Отчет по результатам Сессии по Проекту Силино

Третья Сессия (встреча):
16.07.2024 г.

Проектируем
район

Формат реализуется в столице в рамках программы Мэра Москвы «Мой район», участником которой стала в 2024 г. территория по адресу: **Силино, к. 1113-1114**

Отношение жителей к проекту Стол № 1

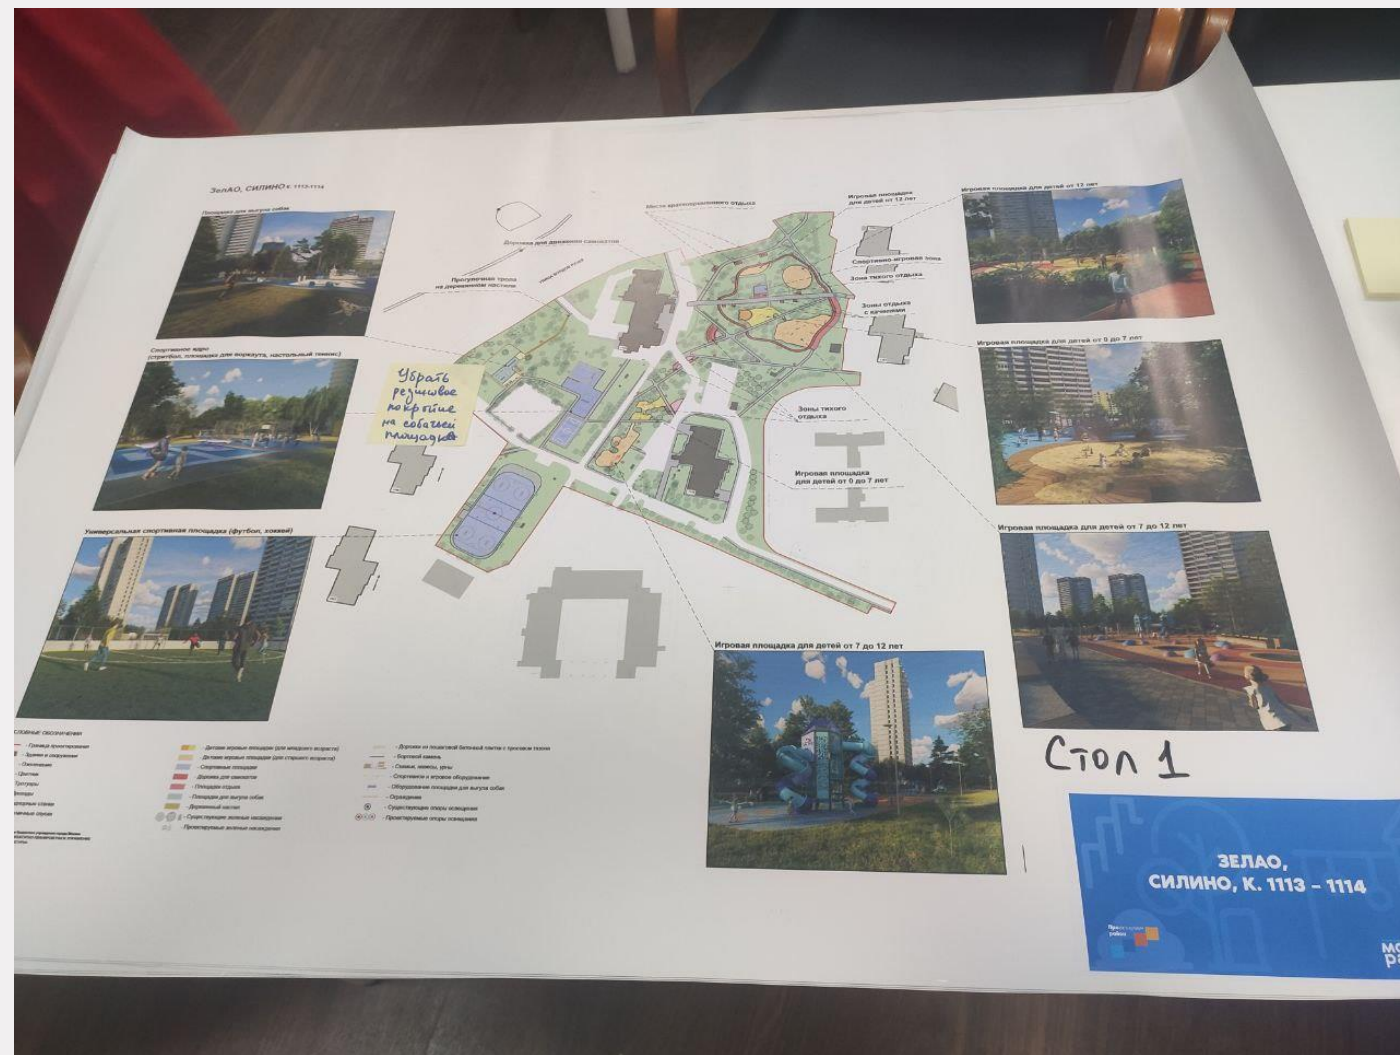
- Добавить навес от дождя и снега над большой спортивной зоной, чтобы сделать ее внесезонной
- Убрать резиновое покрытие на площадке для выгула животных, т.к. есть опасения, что зимой из-за него будет скользко
*Комментарий архитектора: Это зимостойкое покрытие

Отношение жителей к проекту Стол № 3

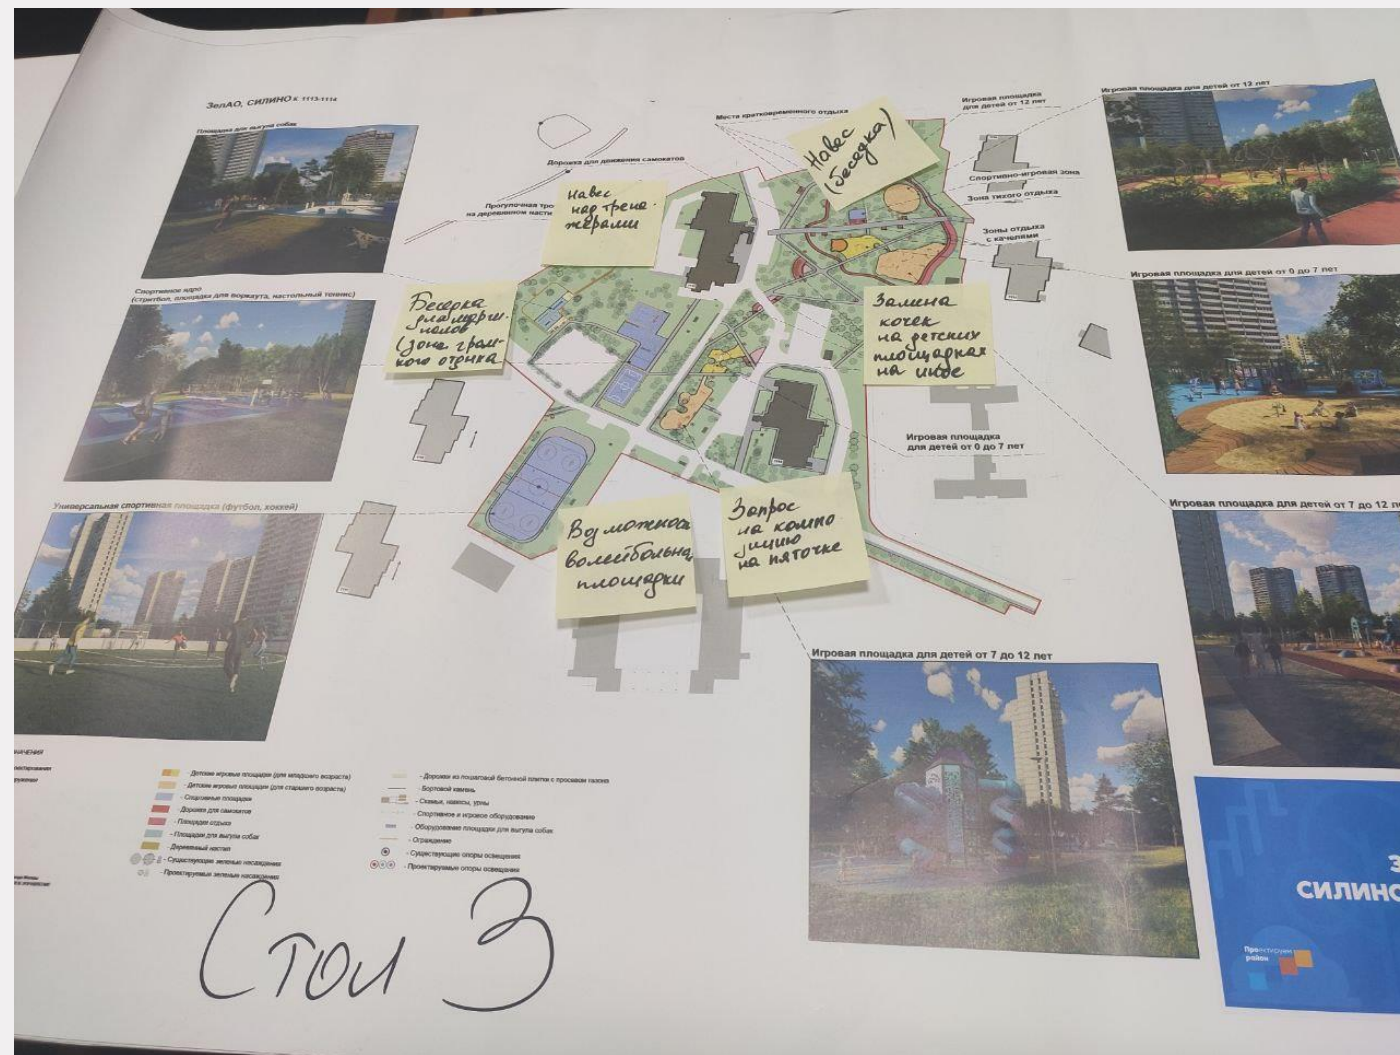
- Убрать на детской площадке от 7 до 12 лет полусферы из резиновой крошки (вариант замены - тоннели либо тарзанки)
- Добавить навес от дождя в зоне детских площадок
- Добавить навес в спортивной зоне
- Увеличить количество зон тихого отдыха
- Увеличить количество скамеек
- Добавить озеленение
- Облагородить заросший участок у к. 1114 (произвести санитарную вырубку сухостоя, разбить цветник)
- Учесть, что автомобильная дорога продолжается и за пределами проектируемой территории и на всем протяжении нуждается в благоустройстве
*Комментарий архитектора: Следует передать это предложение в управу района для синхронизации
